图纸修改通知单 NOTICE OF MODIFICATION

修改号: 04S20240033-SJ3-X03

项目名称 Project	梅州市工业废物管理项目				
子项名称 Shop	焚烧车间 烟囱 废水处理站 丙类仓库 管理及研发楼	专业 Discipline	建筑		
图纸名称 Drawing Name		图号 Drawing No.	HW217-BJ1-1、2、3、4、8		
修改内容: 因业主变更,设计理念及工艺设备修改,应业主要求变更,阴影部分与原版一致,未作修改。 未修改部分阴影图例:  修改对比图详附图: HW217-BJ1-1-X01~05 HW217-BJ1-2-X01 HW217-BJ1-3-X01~03 HW217-BJ1-4-X01~05 HW217-BJ1-8-X01~07					
提出人 DESIGN	徐志忠, 日期	校核人 CHK'D	甄健	审核人 REV'D	日期
项目负责人 P.M.	新书敏		2025年07月 日		
档案室 FILES ROOM			2025年07月 日

二层平面图（变更后） 1:100

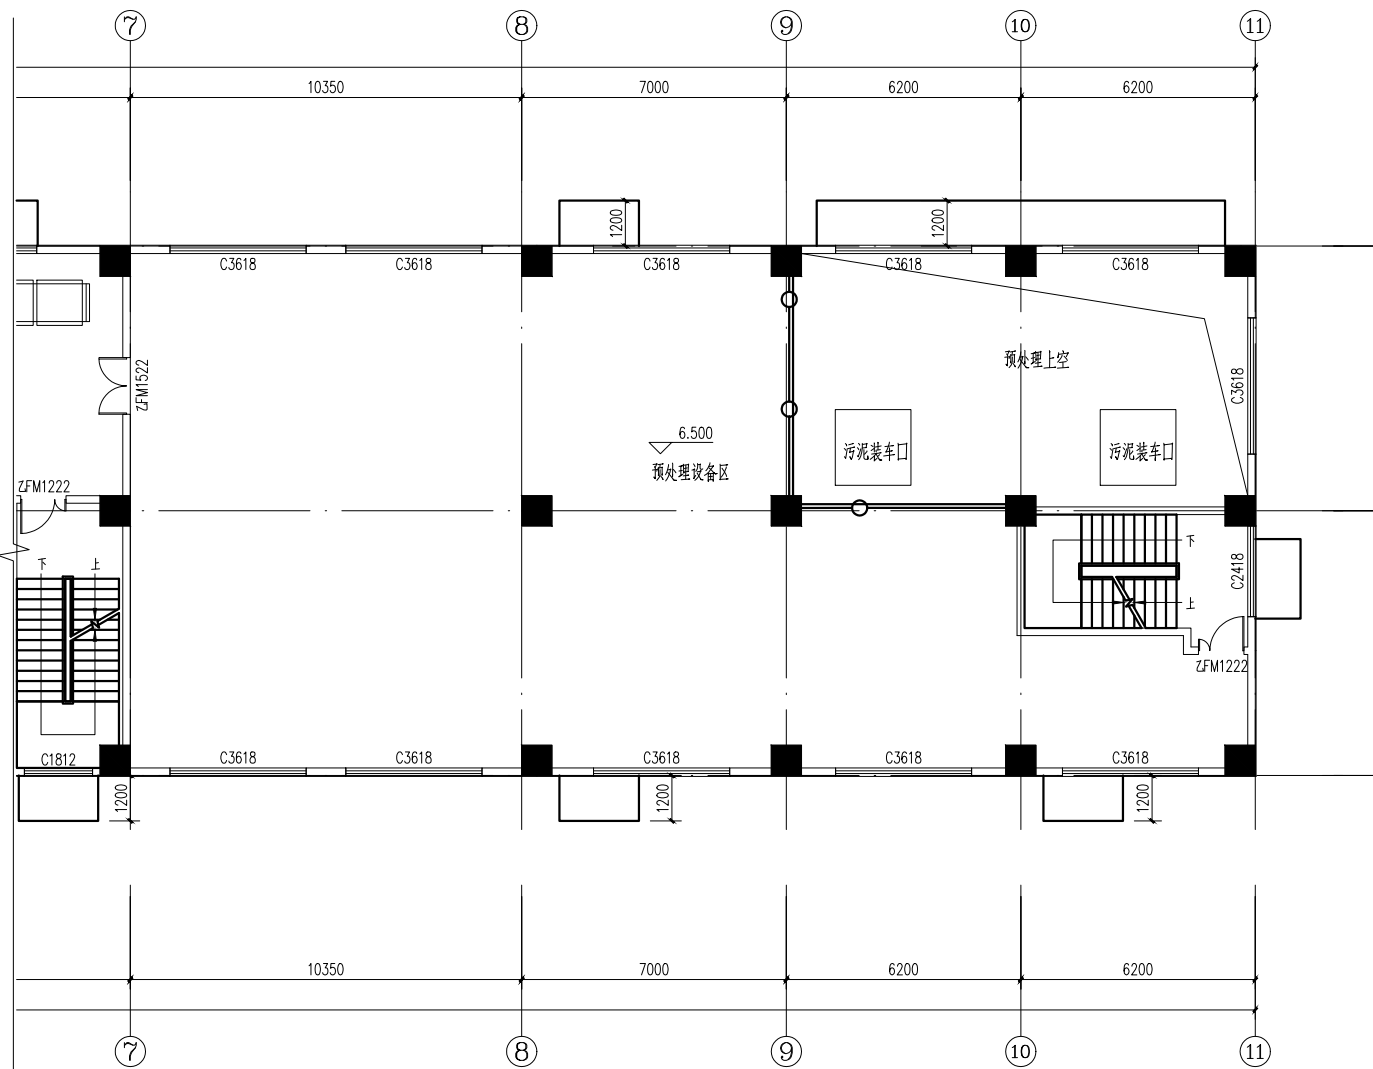
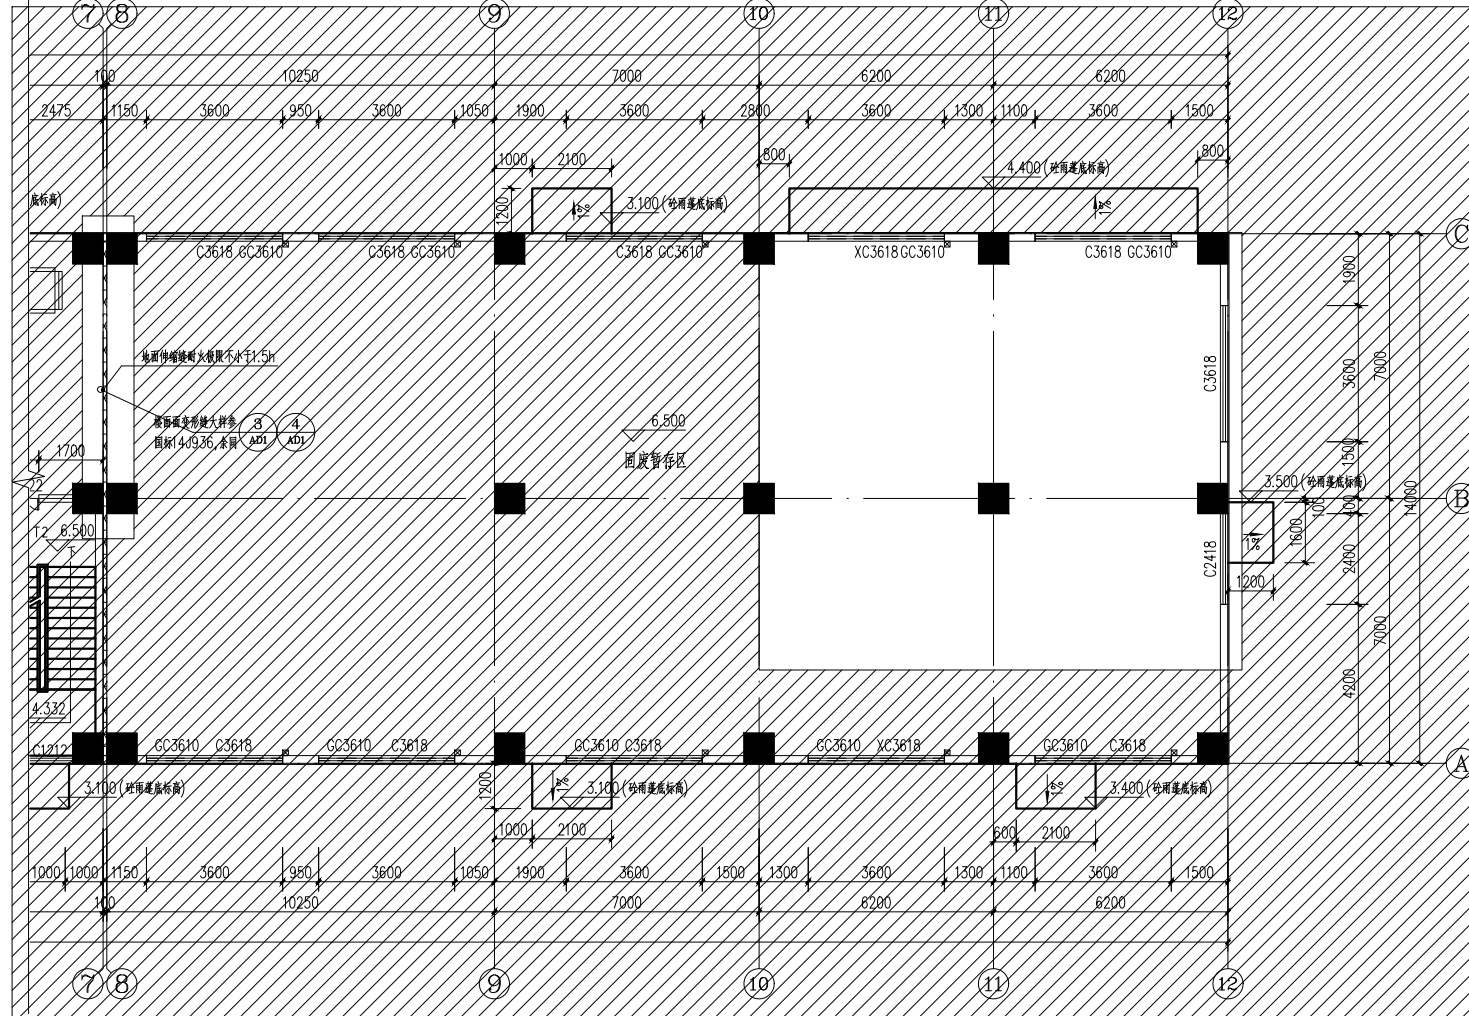
修改内容：根据工艺要求，二层均为固废暂存区，取消7轴内墙，取消9—11轴楼板开洞，取消11轴楼梯

三层/四层平面图（变更后） 1:100

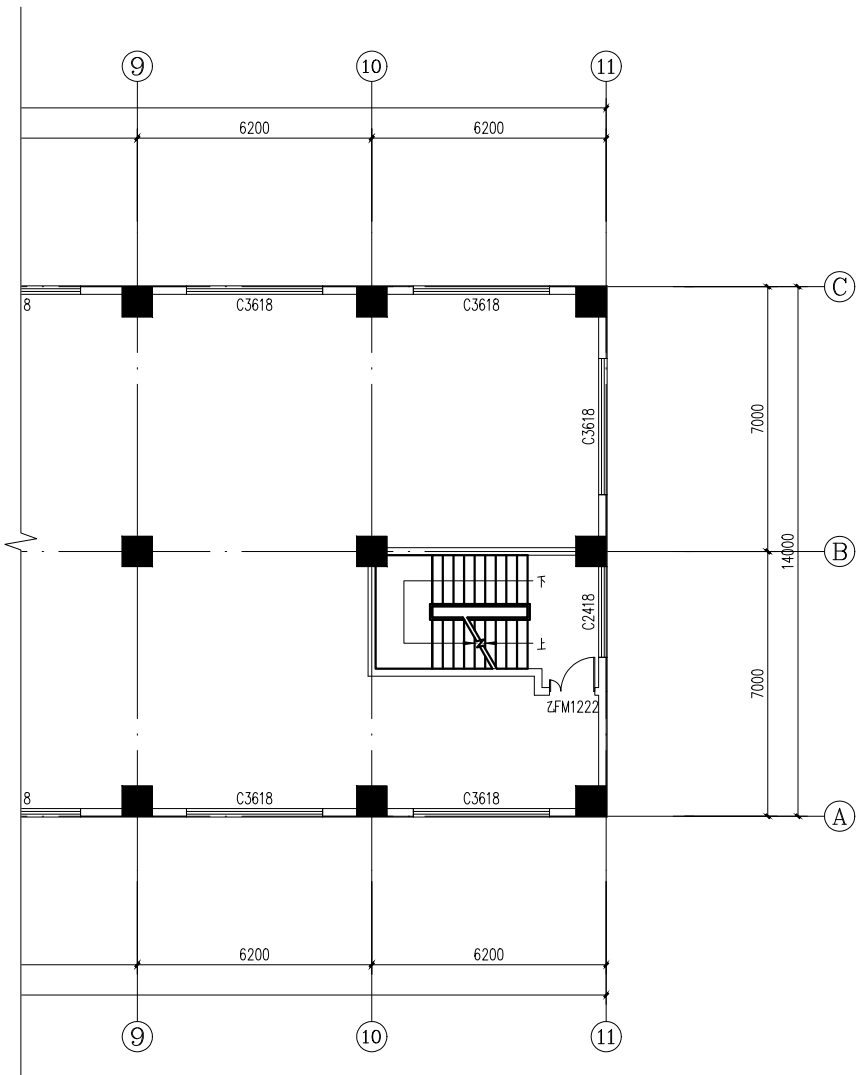
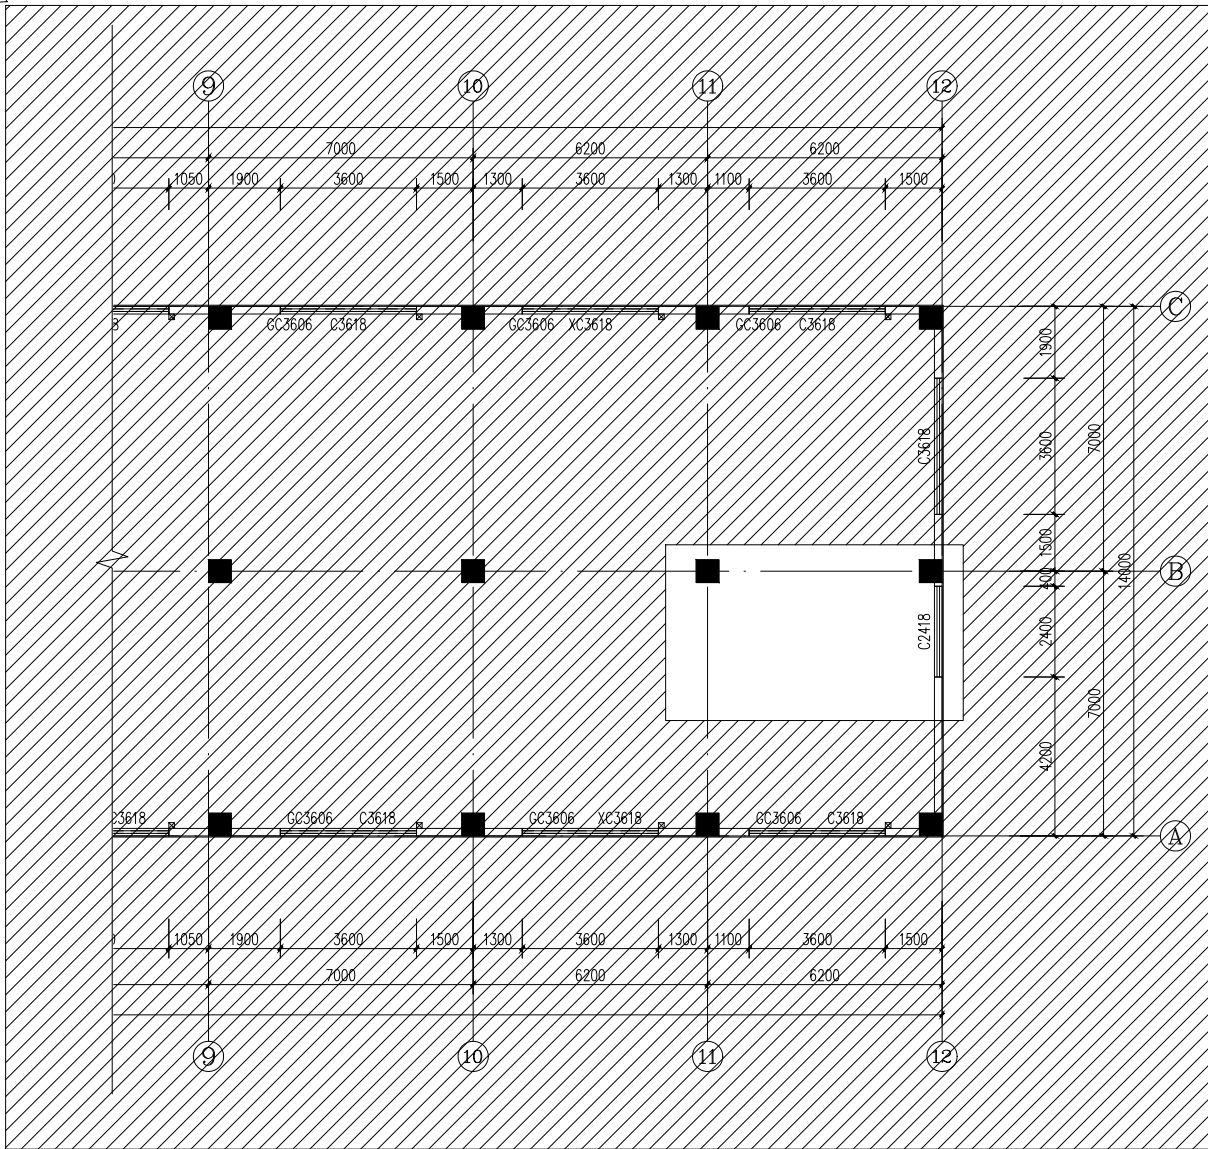
修改内容：取消11轴楼梯

负一层平面图(变更前) 1:100

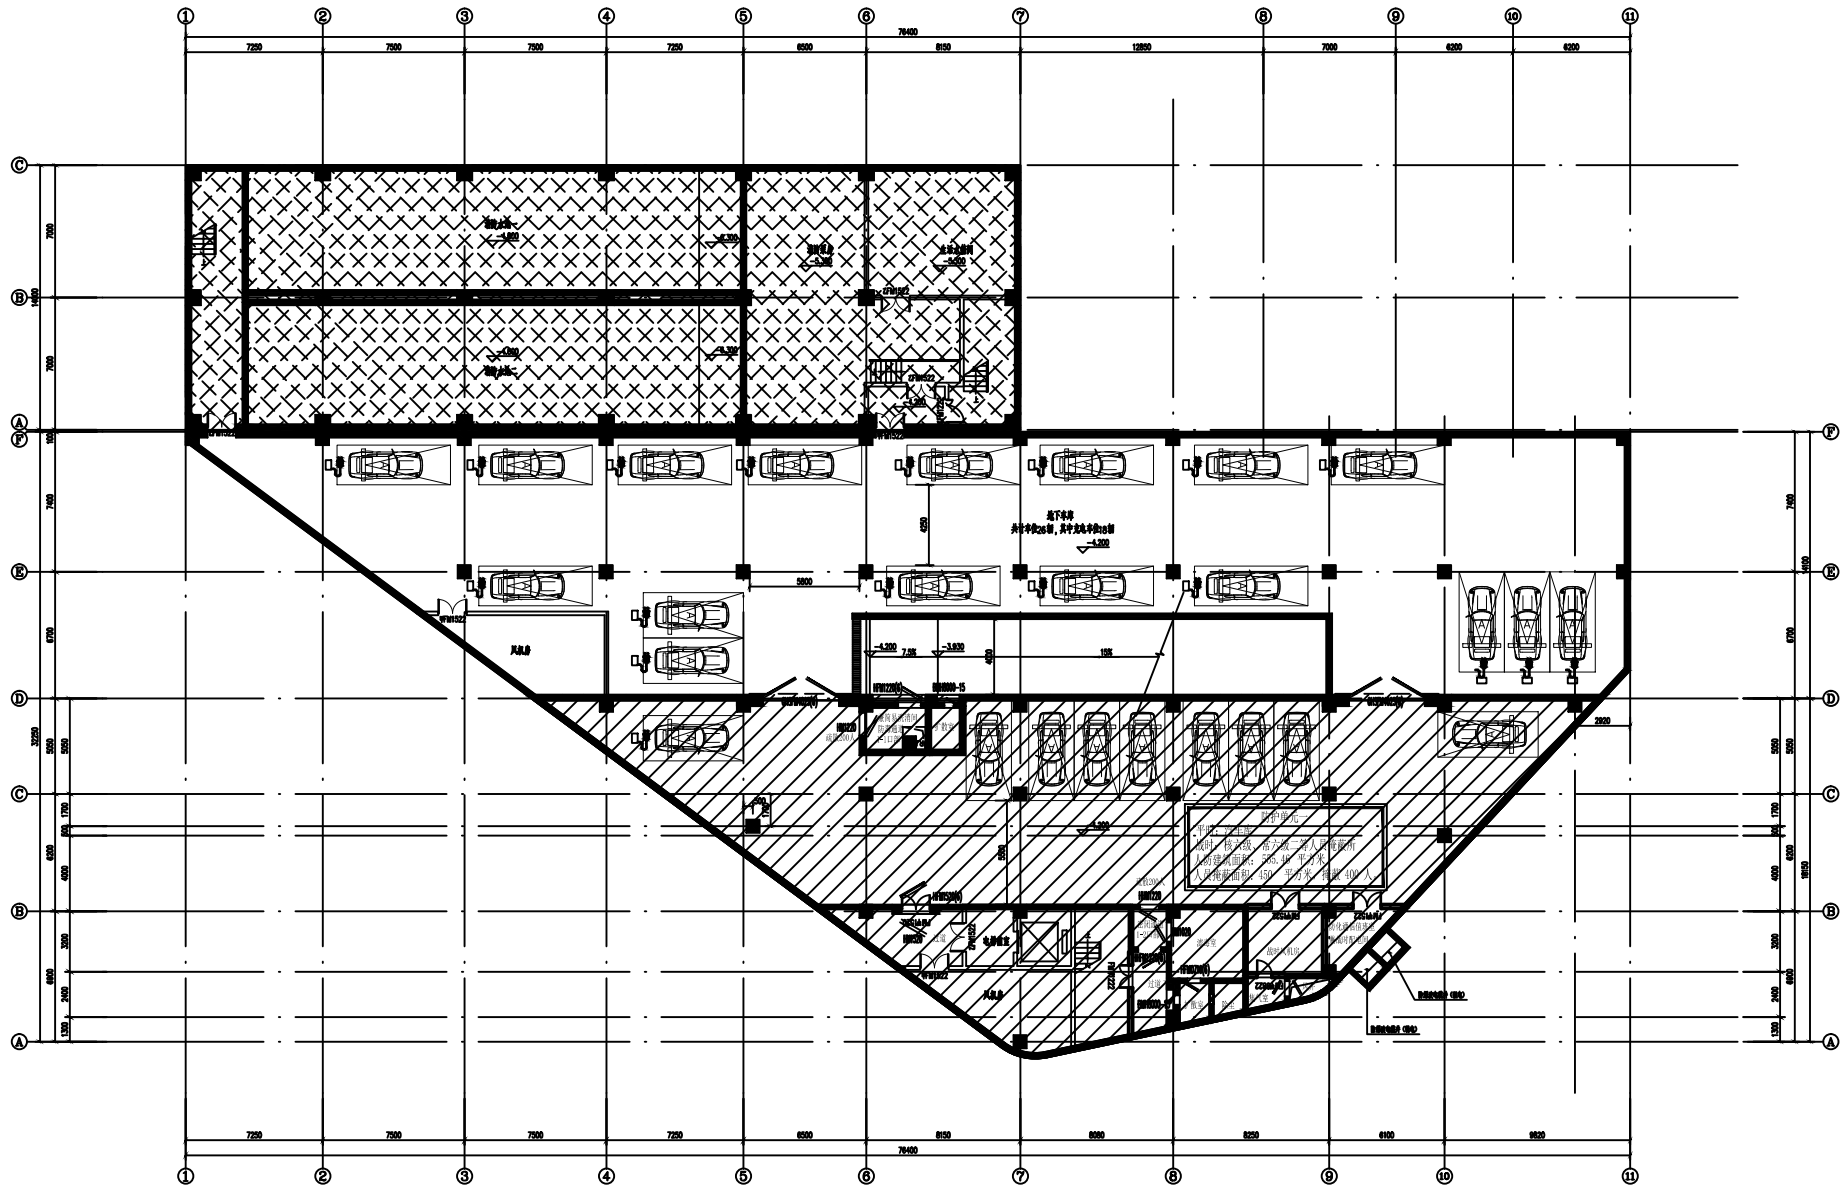
修改内容：根据工艺要求，所有布局修改

取消负一层

4		审定			注册师		 中国轻工业广州工程有限公司 China GDE Engineering CO.,LTD.	
3		项目负责人			专业负责人			
2		审核	章杰		标准化		项 目	梅州市工业废物管理服务项目
1		校核	戴黛		专业	建筑	子 项	管理及研发楼
0	2025. 07	设计	吕德林		比例	1:100	图 名	首层平面前后变更对比
版别	日期	制图			阶段	规划	图 号	HW217-BJ1-8-X02
REV.	DATE	DRAWN			PHASE		DWG. NO.

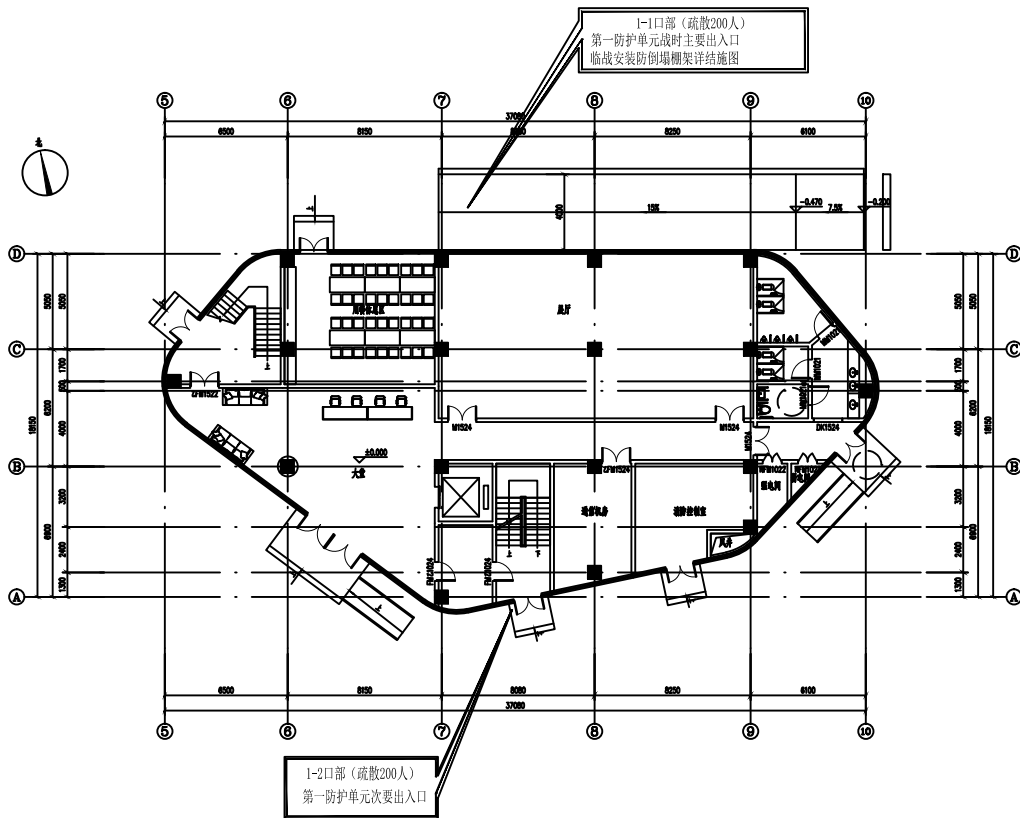
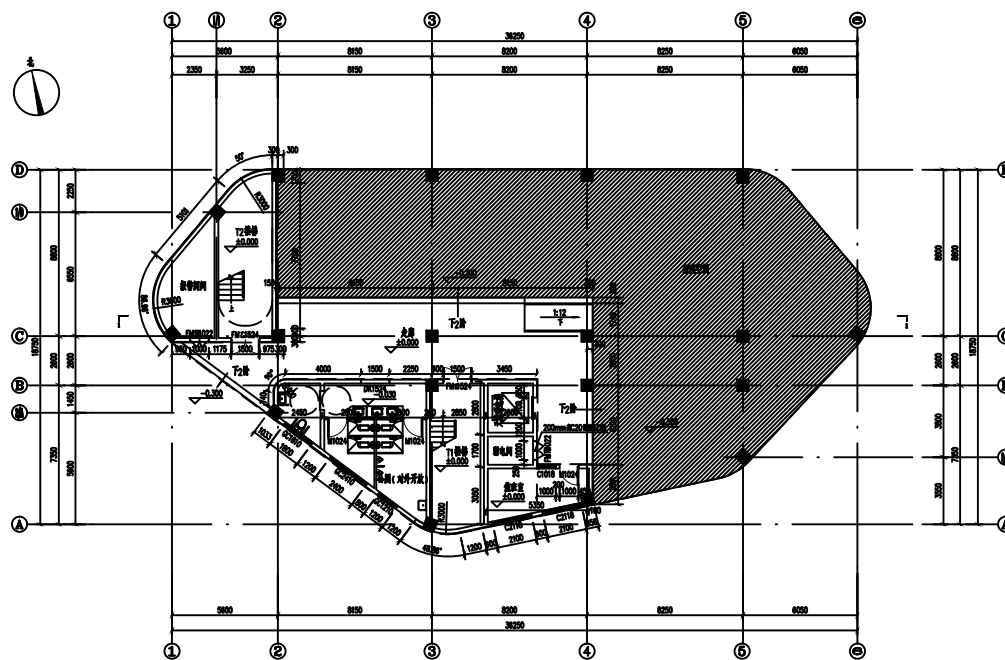
修改内容：根据工艺要求，所有布局修改

4		审 定			注册师		 中国轻工业广州工程有限公司 China GDE Engineering CO.,LTD.	
3		项目负责人			专业负责人			
2		审 核	章 杰		标准化		项 目	梅州市工业废物管理服务项目
1		校 核	戴 黛		专 业	建筑	子 项	管理及研发楼
0	2025. 07	设 计	吕德林		比 例	1:100	图 名	二层平面前后变更对比
版别	日 期	制 图			阶 段	规划	图 号	HW217-BJ1-8-X03
REV.	DATE	DRAWN			PHASE		DWG. NO.

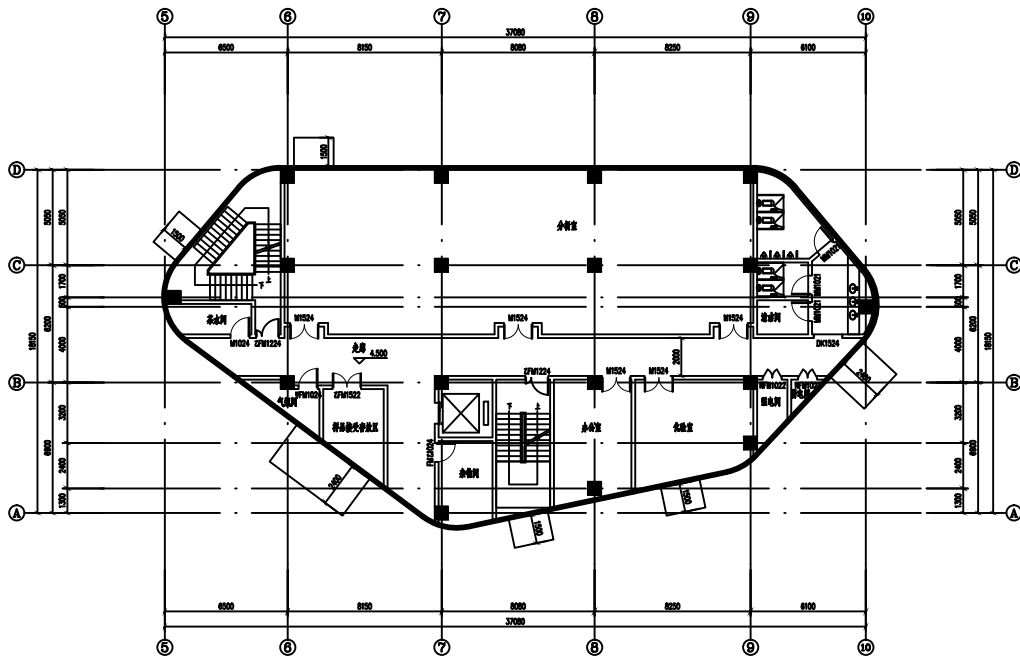
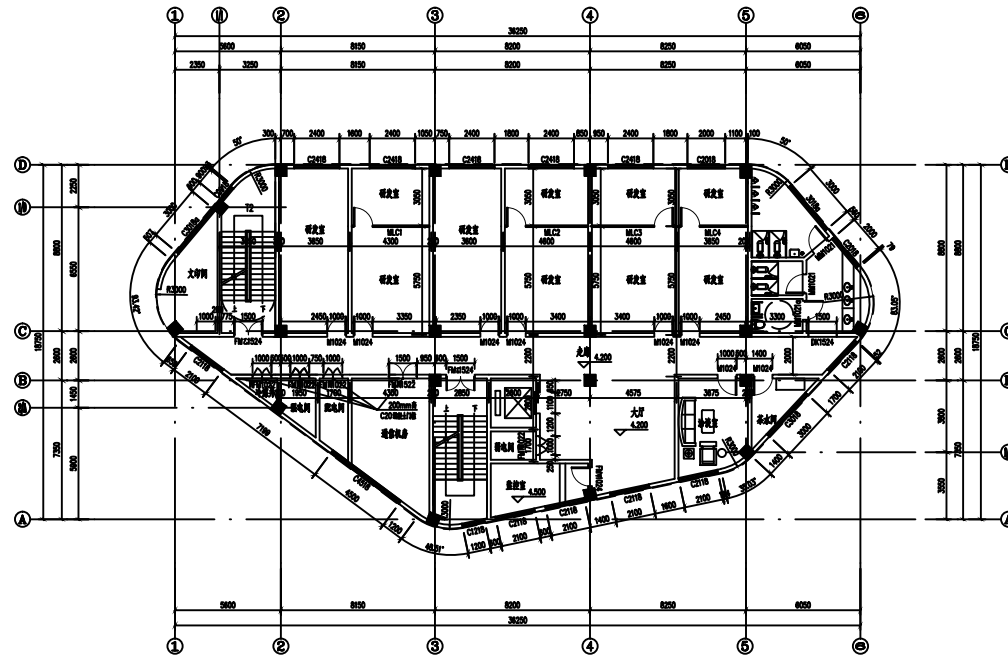
修改内容：根据工艺要求，所有布局修改
